PARTS LIST

PARTS MODIFICATION LIST

変更理由 REASON	フィルムキズ軽減			共通機種 COMMON MODEL	2468 Series	
	To reduce film scratches.					
Previous	2468-0110-01	→ ○	× ←	2468-0110-02	New	
Previous	(2463-1102-01)	→ ○	× ←	(2463-1102-02)	New

2468-347

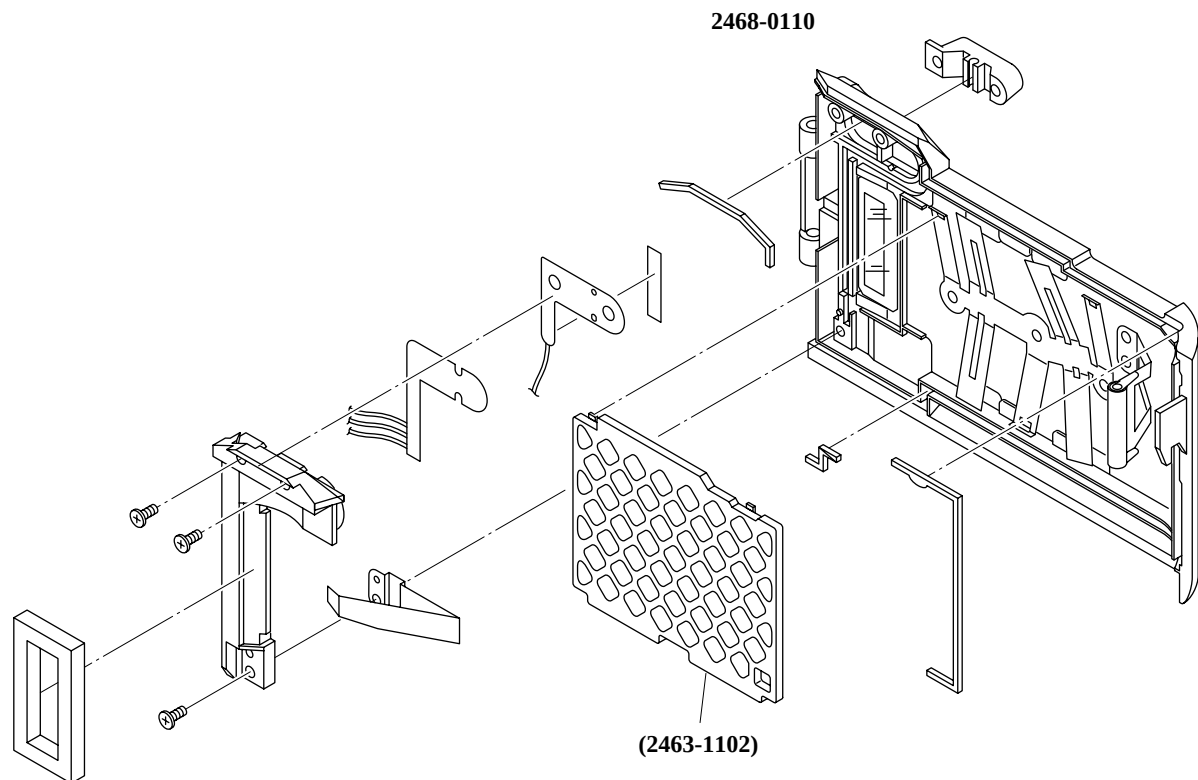
Type-01 and -02 of #2463-1102 are visually the same because only the material has been changed.
Take care at parts control.

2468-034-037

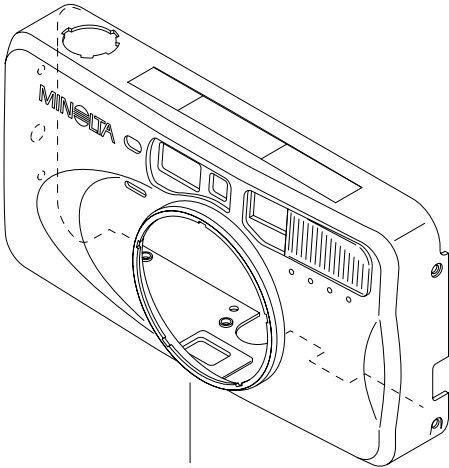
変更理由 REASON	生産都合			共通機種 COMMON MODEL	2468 Series
	For efficient production.				
Previous	2468-1992-01	→ ○	× ←	2463-1992-01	New
Previous	2468-1993-01	→ ○	× ←	2463-1993-01	New

2468-1992-01(CHINA) → 2463-1992-01(CHINA)
2468-1993-01(OSAKA JAPAN) → 2463-1993-01(OSAKA JAPAN)

2468-034-037,039

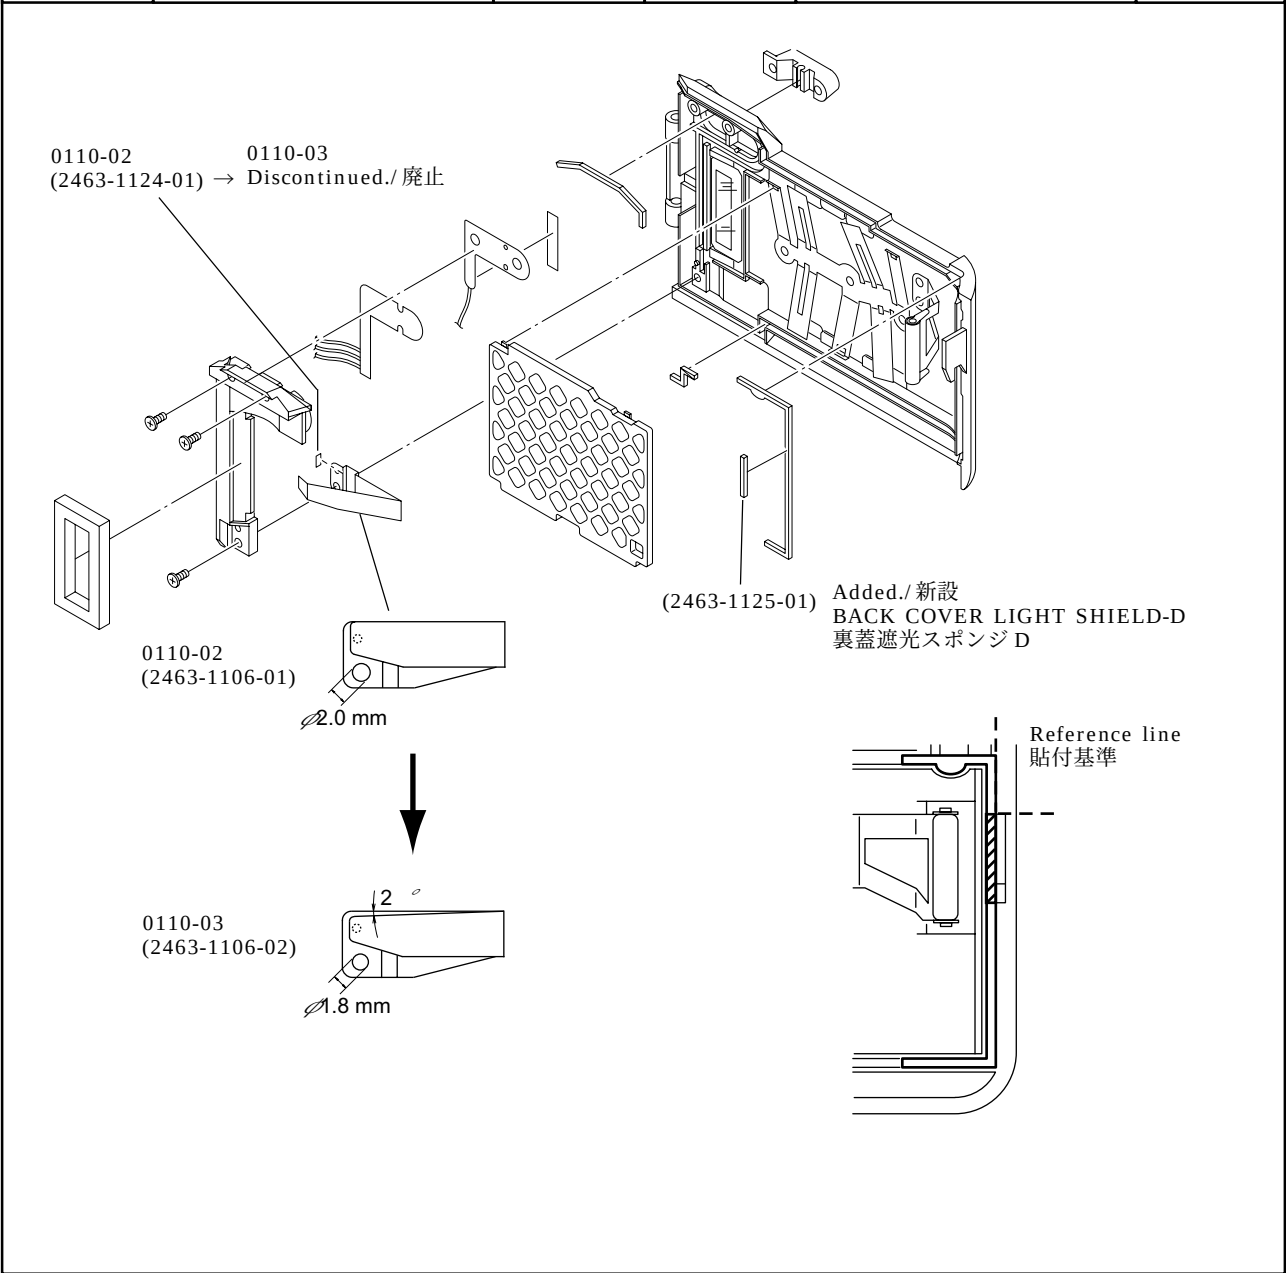
変更理由 REASON	遮光性能向上 For better light shielding.			共通機種 COMMON MODEL	2468 Series
Previous	2468-0110-02	→ ○	× ←	2468-0110-03	New
Previous	(2463-1106-01)	→ ○	× ←	(2463-1106-02)	New
Previous	(2463-1124-01)	→ --	-- ←	Discontinued./ 廃止	New
Previous	-----	→ --	-- ←	(2463-1125-01)	New

kari-774,775

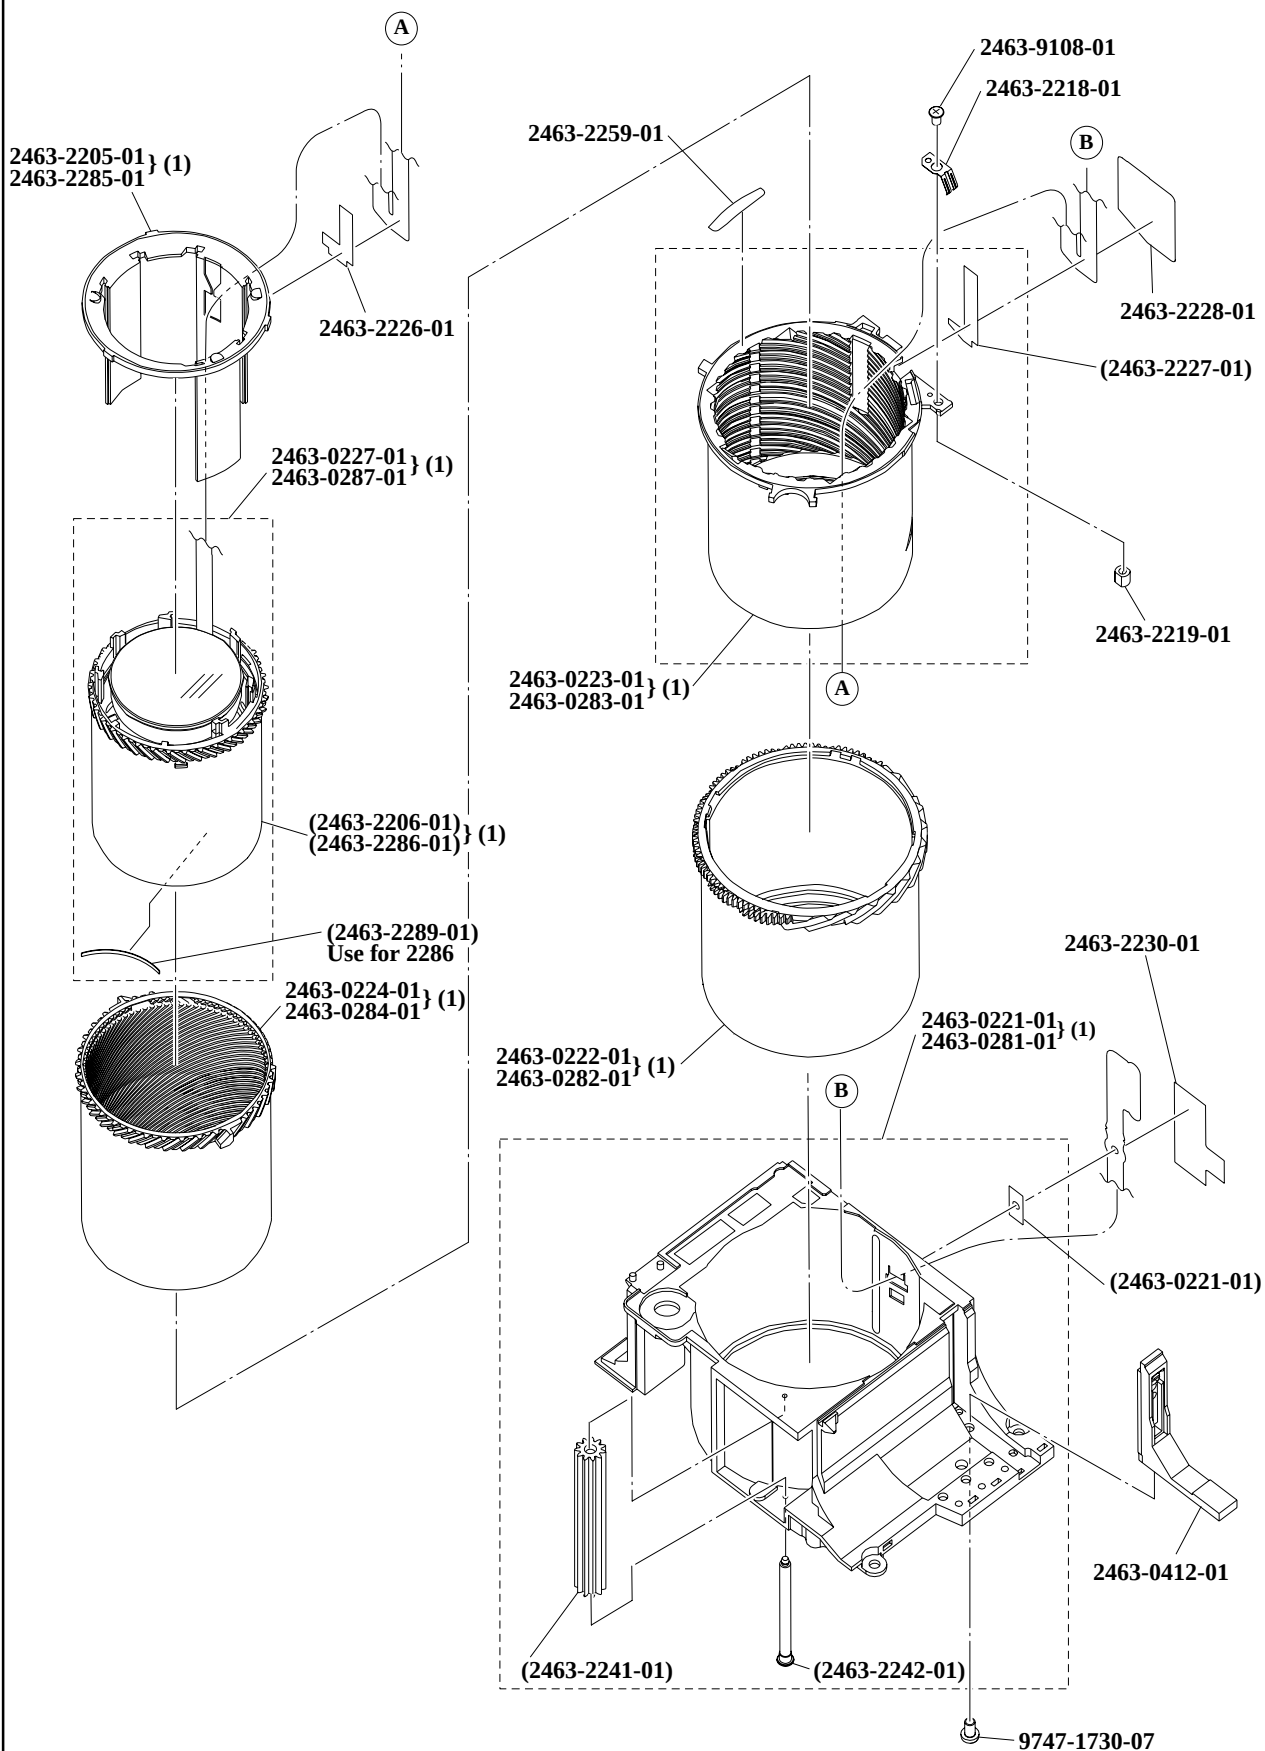
変更理由 REASON	単品供給化 To supply as a single part.	共通機種 COMMON MODEL	2468 Series
Previous	-----	→ -- -- ←	----- New

There are two types of lens block assy. Please carefully refer to pg.6 to 7, and assemble with proper combination. To distinguish the type, open the back cover, and check the gate position on the linear-drive barrel (2205/2285). See the parts list of 2463 for the parts other than this PML.

(2468) A 6

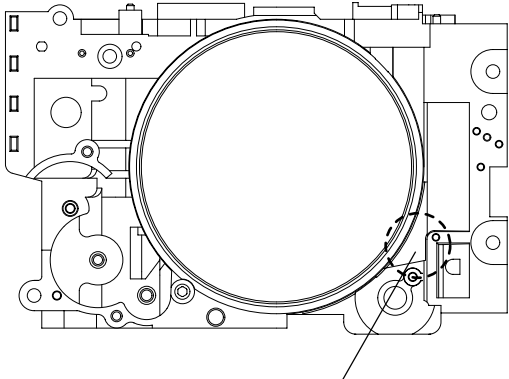
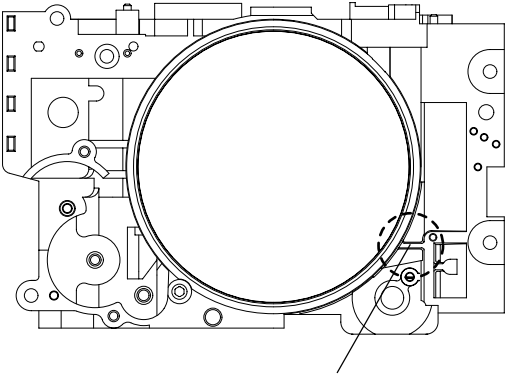
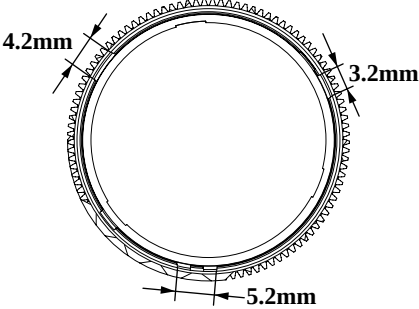
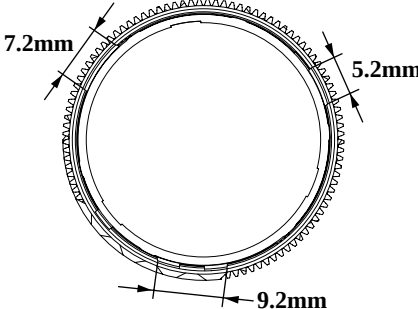
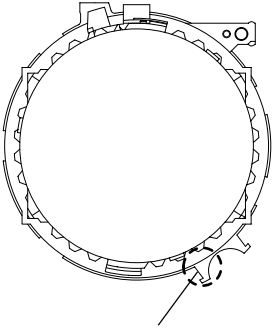
Previous	2463-0221-01	→ ×	× ←	2463-0281-01	New
 No rib リブなし  Rib リブあり					
Previous	2463-0222-01	→ ×	× ←	2463-0282-01	New

Previous	2463-0223-01	→ ×	× ←	2463-0283-01	New
 No mark マークなし  Mark マークあり

(2468) A 7

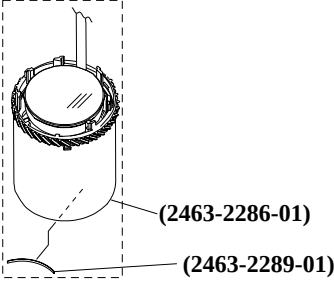
Previous	2463-0224-01	→ ×	× ←	2463-0284-01	New
 External gear with a missing cog. 外周ギア 1 歯なし  External gear. 外周全周にギア歯あり					
Previous	2463-0227-01	→ ×	× ←	2463-0287-01	New
 No mark マークなし  Mark マークあり					
Previous	2463-2205-01	→ ×	× ←	2463-2285-01	New
 Different alignment of the gate ゲート位置変更 					
Previous	-----	→ --	-- ←	2463-2289-01	New
2289 is unnecessary for 2206. 2463-2206 には 2289 が不要  (2463-2286-01) (2463-2289-01)					
Previous	2463-2206-01	→ ×	× ←	2463-2286-01	New
 Lead (3) リード部 3ヶ所  Lead (6) リード部 6ヶ所					
セットでの互換性 /Interchangeability as a set		Previous	→ ○	○ ←	New
